**Réponse à l'avis
de la MRAe du 16
Juillet 2019**

**Parcéoliende
Sole de Fours
« WP France 24 »**

**Communes de Flaucourt,
Assevillers,
Dompierre-Becquincourt**

Août 2019

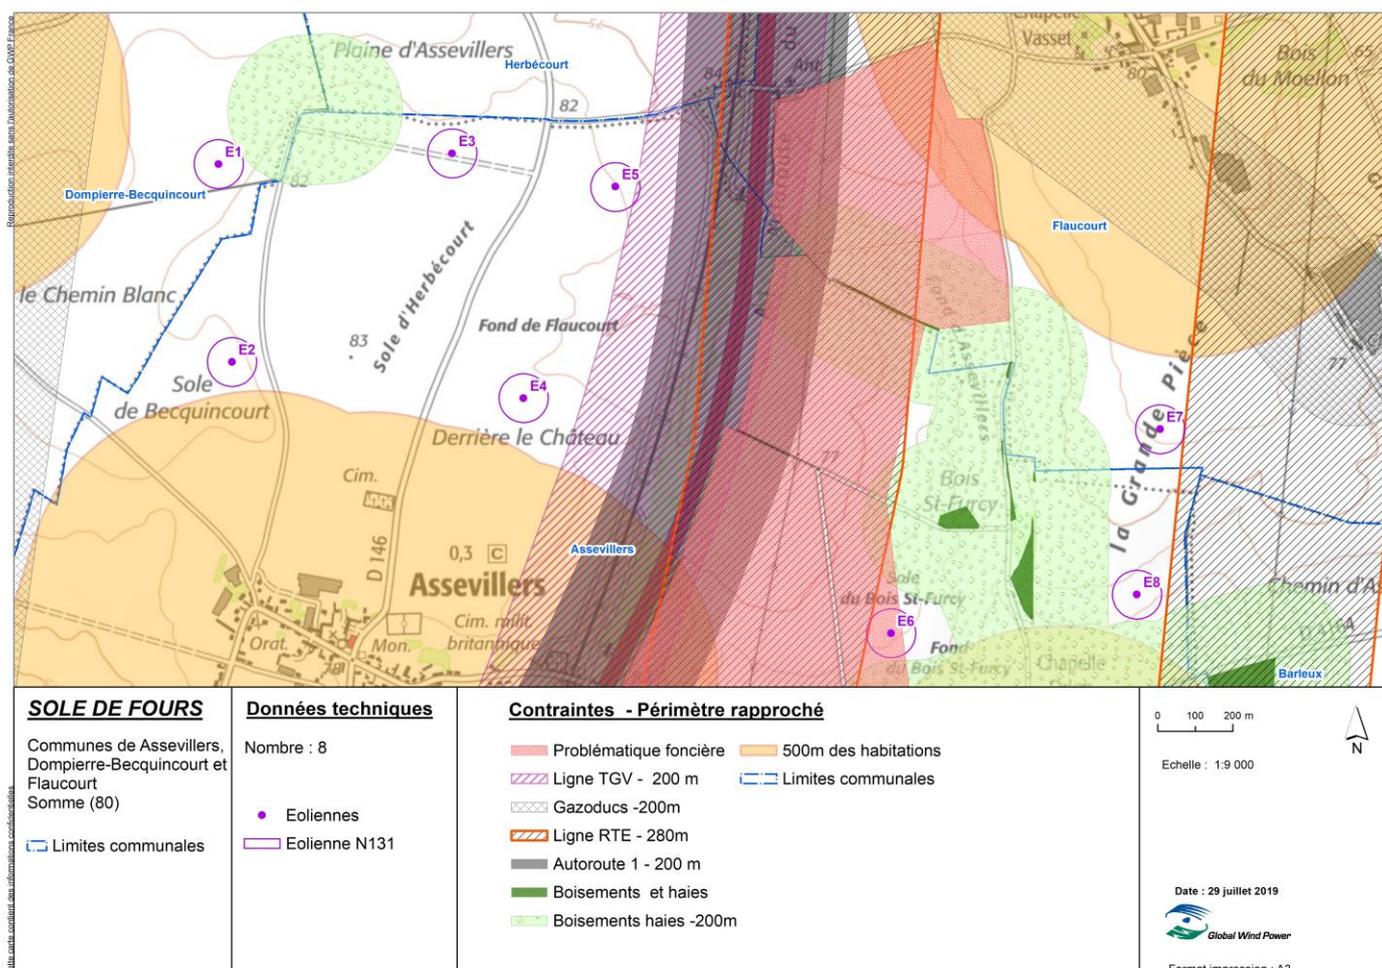
L'autorité environnementale recommande de compléter l'étude des variantes par celle d'une implantation des machines à plus de 200 mètres des boisements afin de préserver la biodiversité.

Une variante avec l'implantation des machines à plus de 200m des boisements a pu être étudiée avant d'obtenir les conclusions de l'ensemble des études.

Cette variante est présentée ci-dessous :

Cette variante propose 8 éoliennes, toutes à plus de 200m bout de pales des boisements. Nous n'avons pas souhaité la présenter et l'étudier plus en détail dans le dossier, car après plusieurs réunions de coordination avec les différents experts, il a été soulevé le problème de la lecture paysagère et le manque d'intégration du projet.

Afin de résoudre ces problématiques ainsi que la problématique foncière, il a été envisagé de déplacer une éolienne de la partie Ouest à la partie Est. Les conclusions de l'étude écologique et les éléments fournis par les experts ont validé la possibilité d'implanter deux éoliennes à moins de 200 m des boisements. Les enjeux chiroptérologiques restent modérés à proximité de ces éléments boisés comme le présente la carte n°22 page 103 du volet écologique.

REPARTITION DES CONTACTS TOUTES ESPECES CONFONDUES SUR LES DEUX MICROS DU MAT DE MESURE DE SEPTEMBRE A NOVEMBRE 2017 PUIS DE MARS A SEPTEMBRE 2018 – ECOSPHERE©

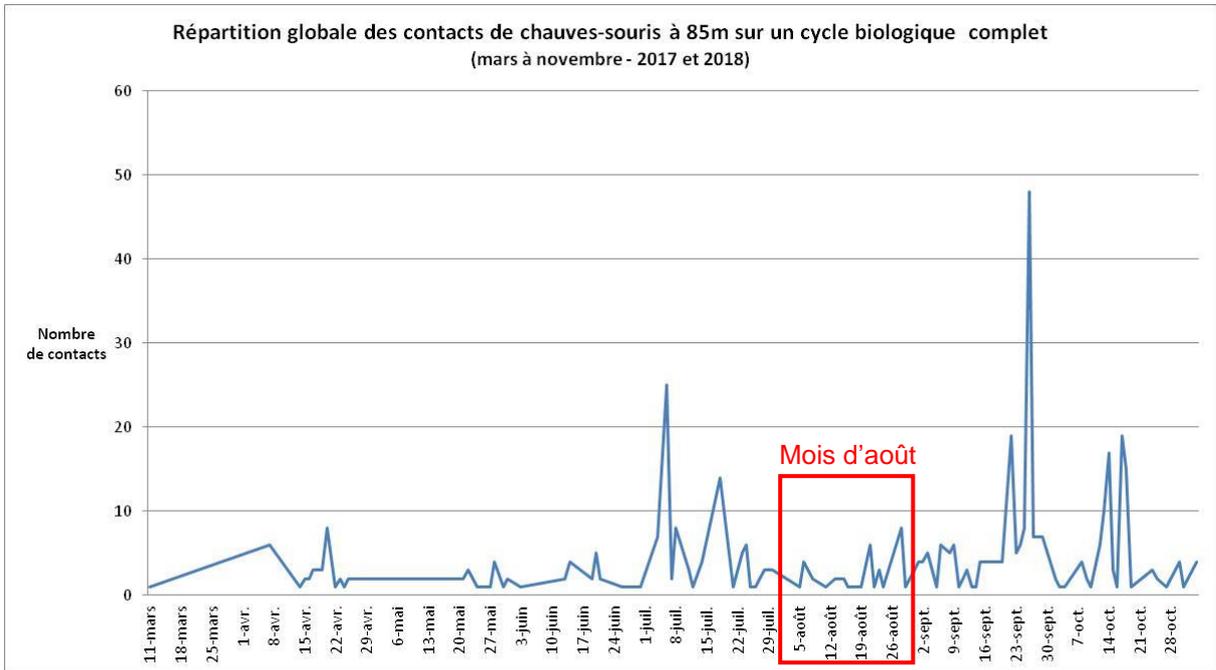
L'autorité environnementale recommande de compléter les prospections des chiroptères afin de mieux caractériser l'activité estivale.

Par ailleurs, rappelons que le suivi sur mât de mesure vient pallier l'absence de suivi au sol pendant le mois d'août. Afin de juger l'activité chiroptérologique exposée au risque de collision, ce suivi en altitude continu est bien plus pertinent que le suivi au sol.

Le tableau ci-dessous, également disponible page 88 du volet écologique, illustre ces informations.

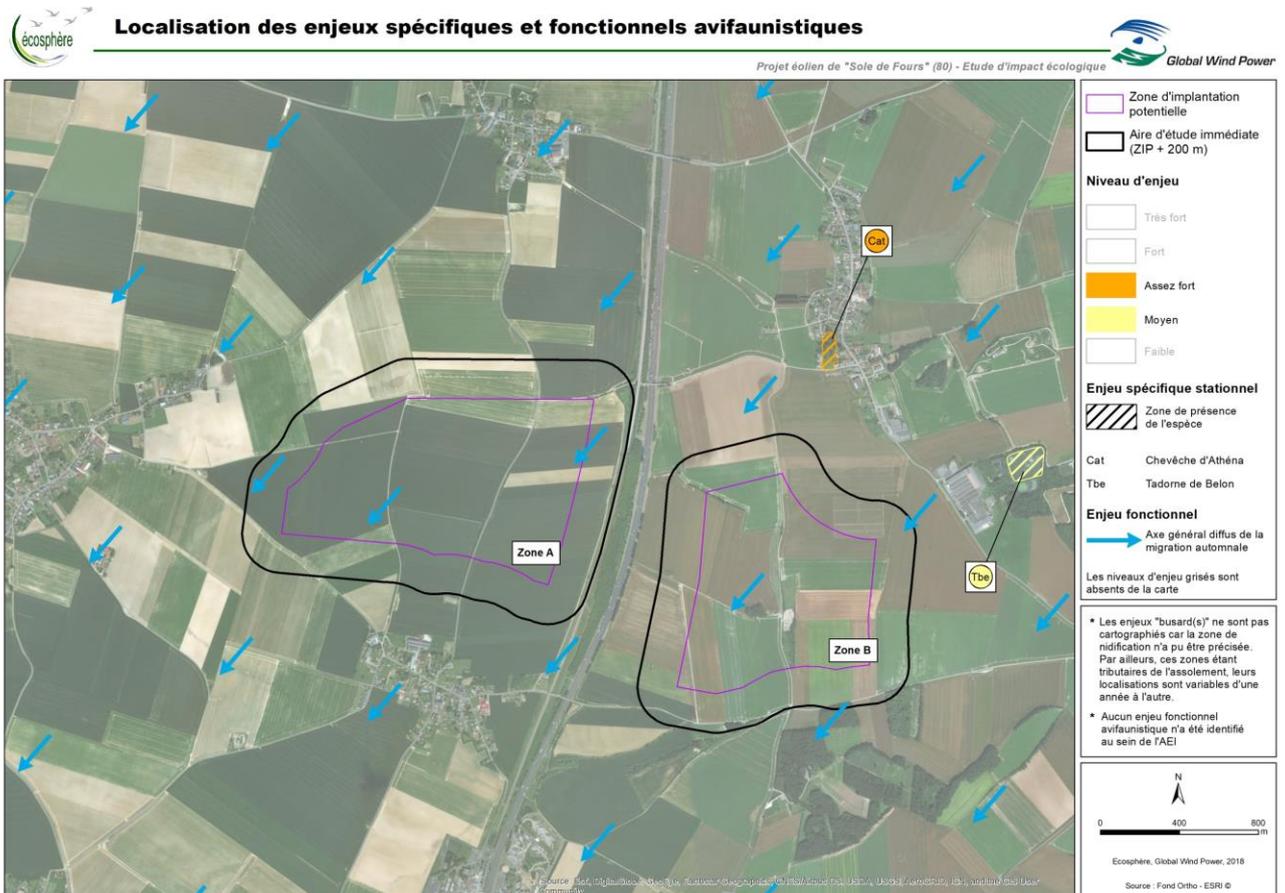
L'autorité environnementale recommande de joindre une carte présentant les zones d'enjeux pour l'avifaune et de démontrer que les éoliennes respectent une distance de 250 m par rapport à ces zones à enjeux.

Une carte présentant les zones d'enjeux avifaunistiques est disponible page 64 du volet écologique. Il s'agit de la carte n°15 : Localisation des enjeux et fonctionnalités avifaunistiques, elle est également disponible ci-dessous.

Les enjeux sont négligeables sur l'ensemble de la zone d'implantation potentielle ainsi que sur l'aire d'étude immédiate.

Une zone présentant un enjeu moyen est située à environ 800 m au Nord-Est de l'éolienne E7 et une zone d'enjeu assez fort à environ 1100m au Nord de l'éolienne E5.

Carte du contexte éolien au 24 juillet 2019

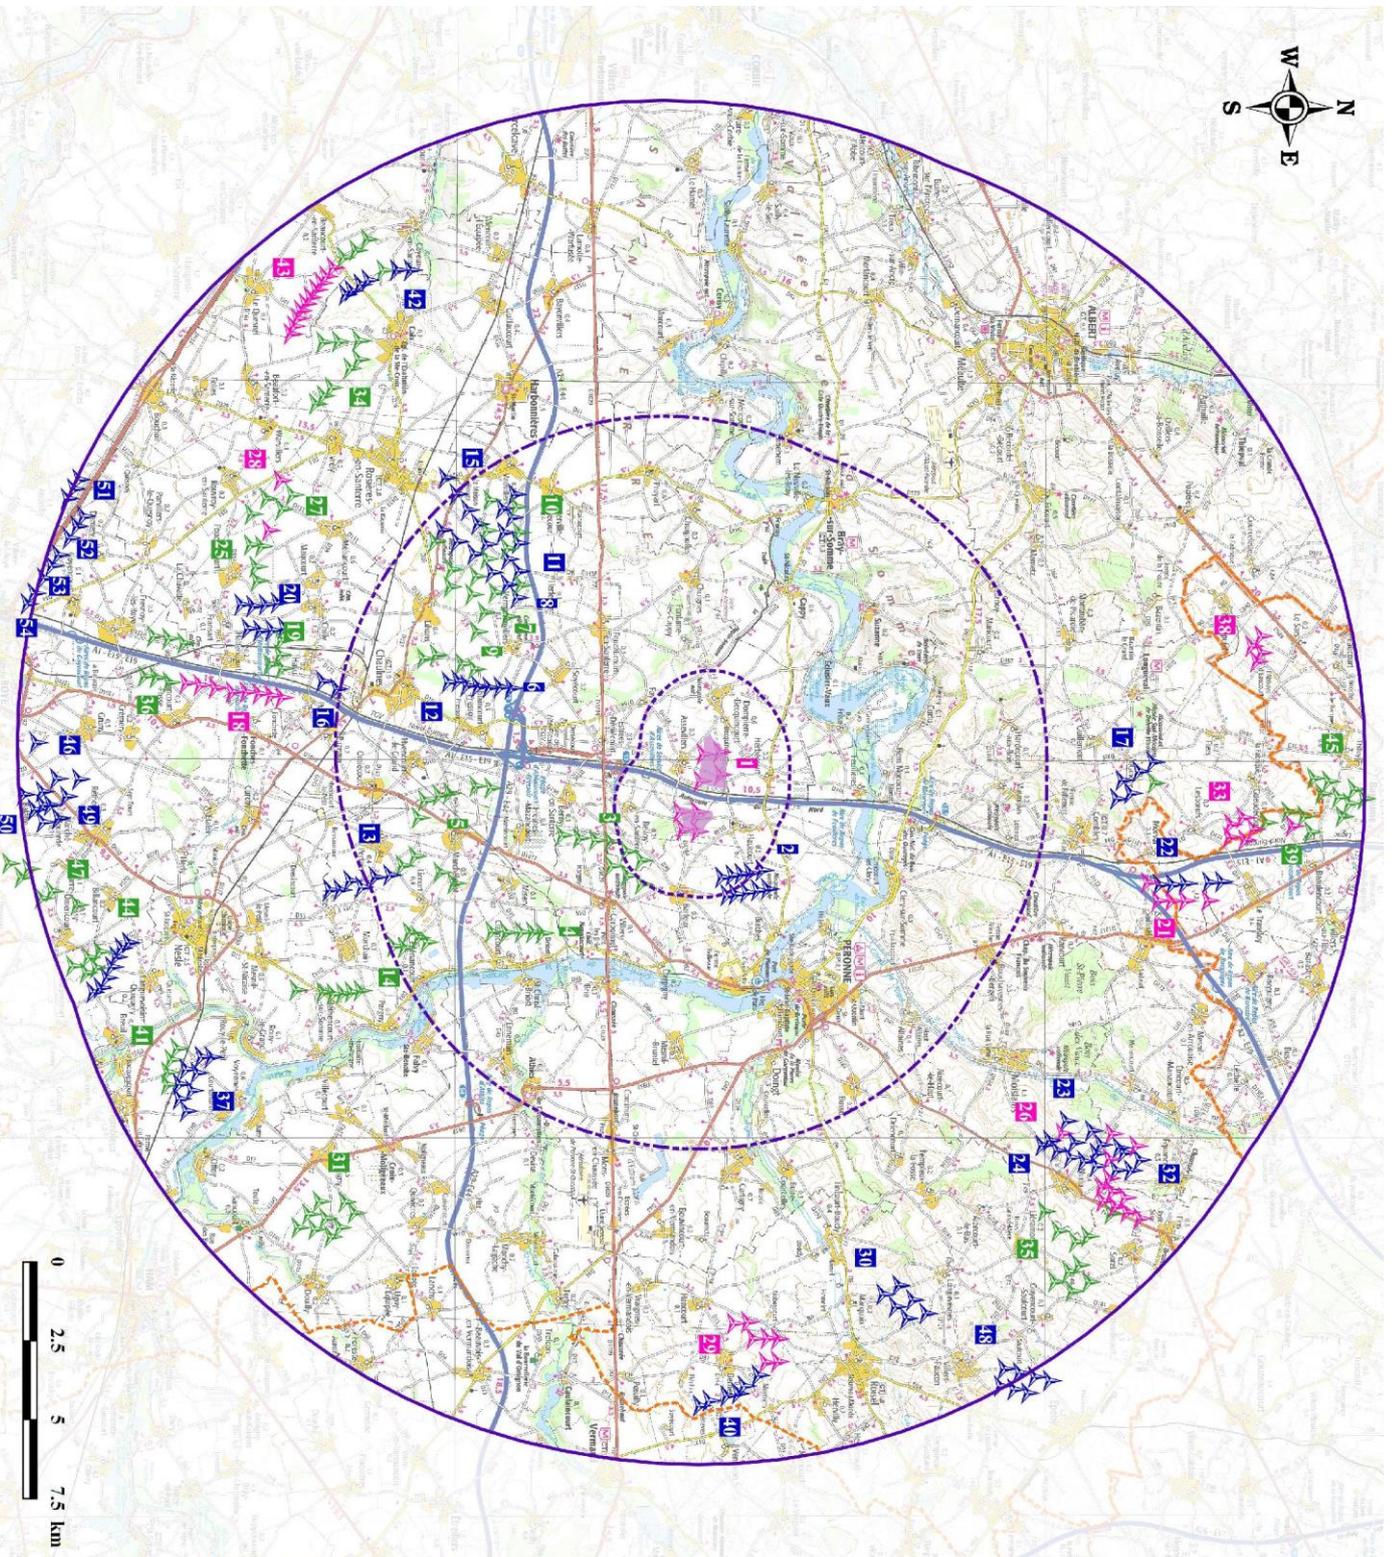
L'autorité environnementale recommande l'actualisation du contexte éolien et de l'étude des impacts cumulés.

Une carte du contexte éolien fixé au 24 Juillet 2019 est présentée en annexe 2.
